Antony, 19.01.2023

**Betr.: Wichtige Informationen zur Produktsicherheit der Beatmungsgeräte Monnal T60
SWISSMEDIC Ref: Vk_20230111_03**

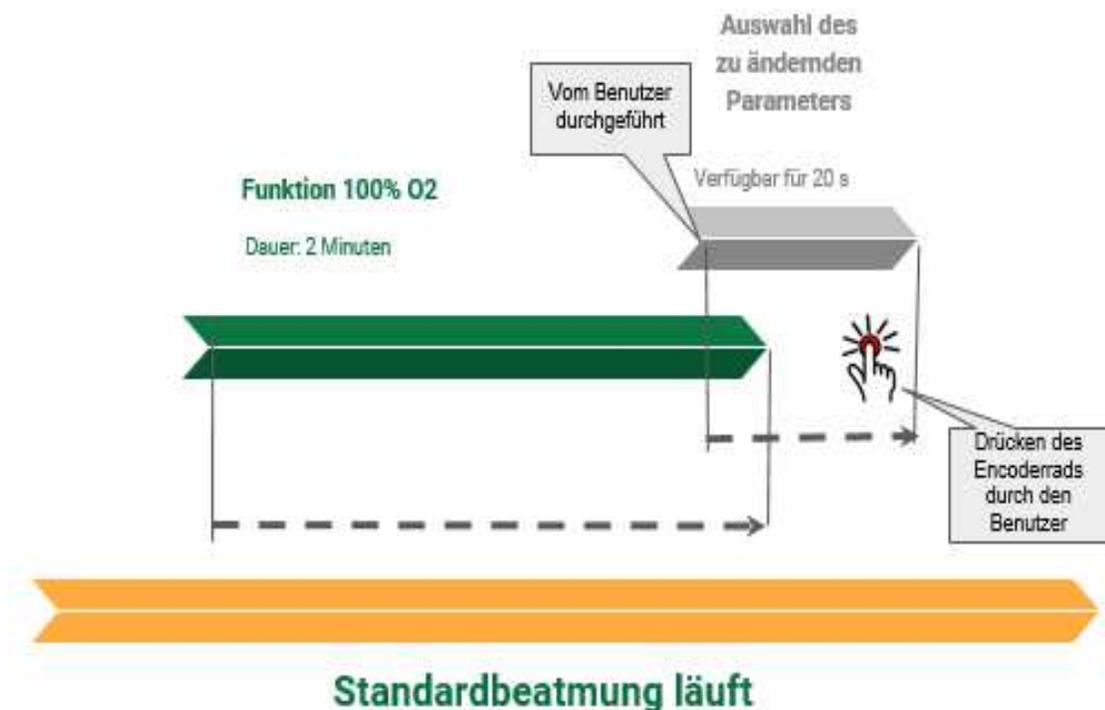
Situation 1: Möglichkeit, dass ein eingestellter FiO2-Sollwert durch Verwendung der Funktion 100% O2 nicht mit dem angezeigten Wert übereinstimmt.

Beschreibung des Problems: Wenn der Benutzer den FiO2-Sollwert einige Sekunden vor Ablauf der zwei Minuten, die die Funktion 100% O2 läuft, ändern möchte und die Bestätigung dieses Sollwerts unmittelbar nach Beendigung der Funktion 100% O2 erfolgt (siehe Grafik unten), kann dies zu einem Konflikt zwischen dem eingestellten Sollwert und dem angezeigten Wert führen.

Es besteht das Risiko, dass der angewendete FiO₂-Wert über dem angezeigten Sollwert liegt und die Gefahr einer Hyperoxie besteht oder dass er unter dem Sollwert liegt und somit die Gefahr einer Hypoxie besteht.

Air Liquide Medical hat eine Softwarekorrektur vorgenommen, die verhindert, dass eine Einstellung, die auf Bestätigung wartet („Wartet auf Bestätigung“) nach Ablauf der 2-minütigen 100% O2-Funktion beibehalten wird.
